17/2909 Anskaffelse av ny flerbrukshall på Ostereidet

- Referat fra tilbudsseminar 11.11.19

Figur 1

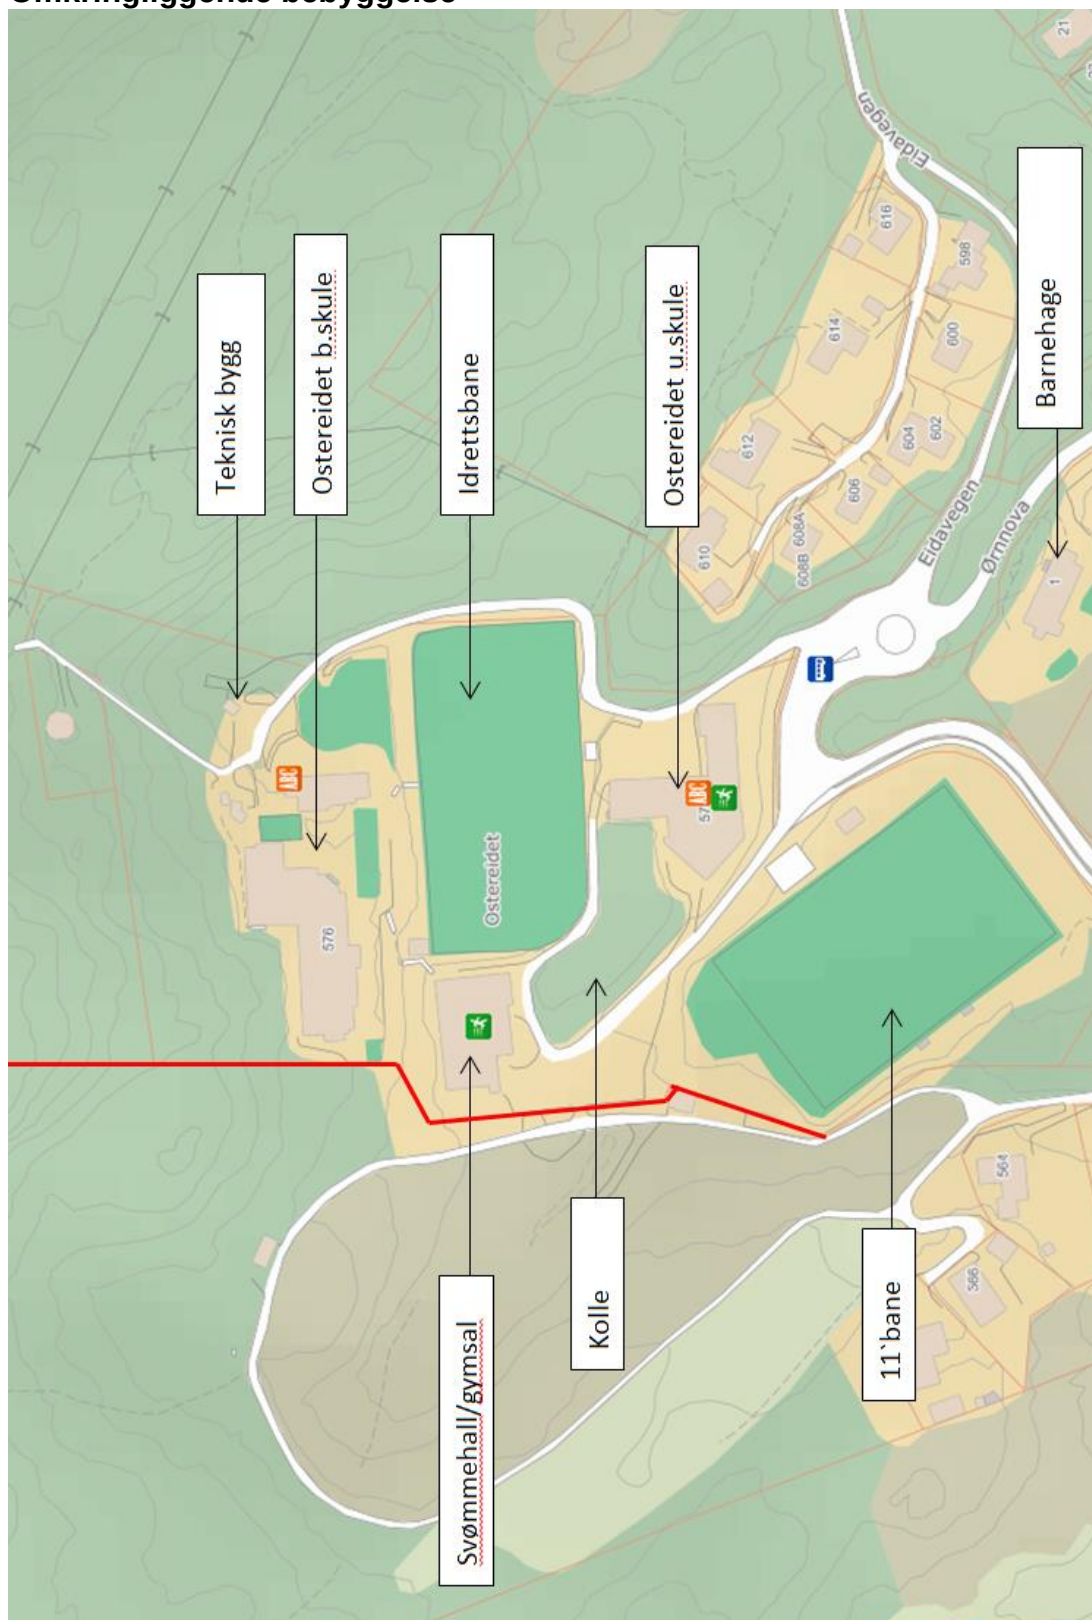
3.3	Det informeres om sti mellom boligfelt ved Eikhovden og skoleområdet. Se figur 3
3.4	Omkringliggende bebyggelse, se oversikt figur 1.
4	Dokumenter som blir lagt til i Merzell
